NOTE TECHNIQUE

Avis du Parc Naturel Régional des Ballons des Vosges sur le PLUI arrêté de la Communauté d'Agglomération De Saint-Die-Des-Vosges

Pour illustrer

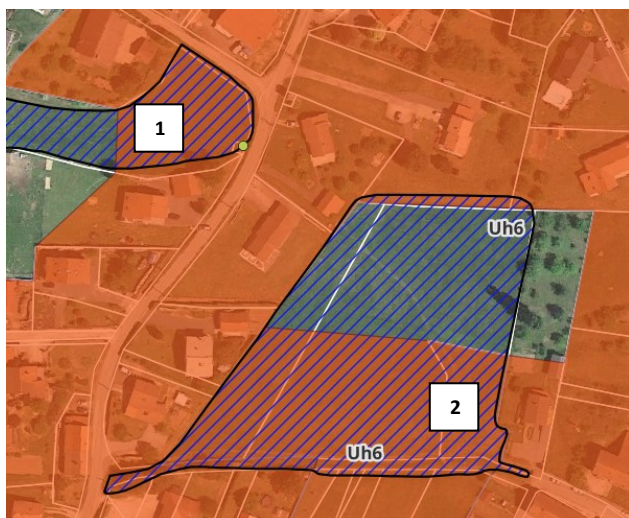
Les dents creuses qui étendent l'enveloppe urbaine ou qui se situe en 2nd ou 3^e rangs qui nécessitent l'aménagement de voiries et de réseaux sont à exclure de la zone urbaine. Les mesures de réduction y sont difficilement applicables, puisqu'il faudra aménager des voiries et y étendre des réseaux. Les mesures de réduction du règlement ne sont adaptées qu'aux projets de nouvelles constructions en 'premier rang'. D'autant plus que le règlement exige que « Les constructions et aménagements seront, sauf impossibilités techniques, à privilégier à proximité de la route d'accès et non pas en fond de parcelle. » L'adaptation du plan de zonage avec les dispositions du règlement permettra de gagner en cohérence.

Le Parc estime qu'il serait judicieux d'exclure les zones constructibles de second voire troisième rang pour lesquelles les mesures de réduction du règlement ne sont pas applicables en raison des aménagements à réaliser. D'après notre analyse, cette mesure permettrait d'exclure en 8 et 11 ha de ZHE de la zone constructible au sein du périmètre du PNRBV (Réserve 2)

1 : dent creuse en ZHE permettant une construction en 1^{er} rang sans création de voirie

2 : dent creuse en ZHE permettant une construction en 2nd ou 3^e rang avec création de voirie
